**Autorité environnementale**

**Avis délibéré de l’Autorité environnementale  
sur l’aménagement du système d’échangeurs  
de Pleyel et Porte de Paris (93)**

**n°Ae : 2018-92**

Avis délibéré n° 2018-92 adopté lors de la séance du 16 janvier 2019

Figure 3 : Travaux projetés au niveau de l'échangeur de Porte de Paris, sur l'A1 (source : dossier)

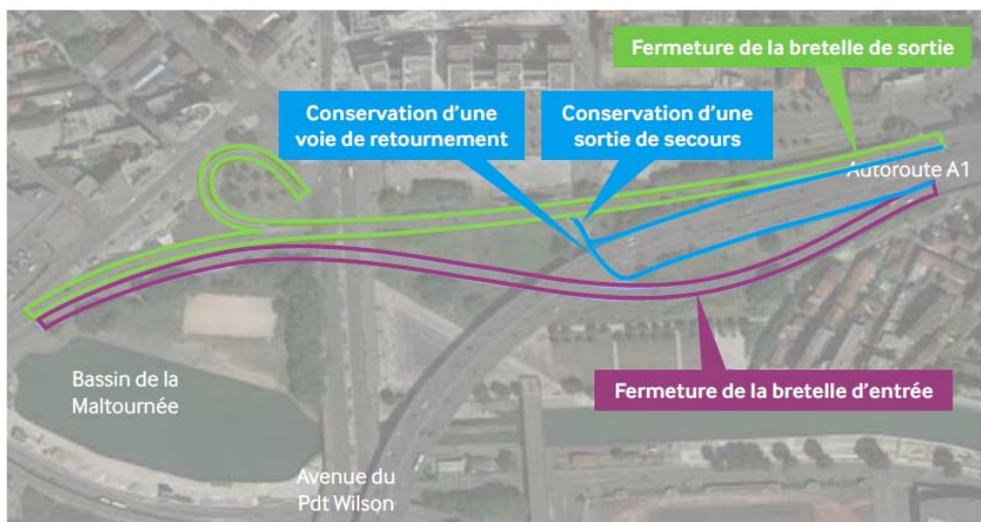
Le dossier n'inclut pas, sans l'expliquer, la déconstruction des bretelles sur l'A1, à hauteur de l'échangeur Porte de Paris. Celle-ci est pourtant annoncée et qualifiée de nécessaire à la réalisation des projets d'aménagement portés par les collectivités. La rapporteure a été informée lors de sa visite que cette déconstruction était bien prévue, sous maîtrise d'ouvrage de la Dirif. Le décalage dans le temps de cette opération par rapport aux autres opérations projetées ne saurait cependant l'exclure du projet présenté<sup>6</sup>.

***L'Ae recommande d'inclure dans le périmètre du projet la déconstruction des bretelles de la Porte de Paris.***
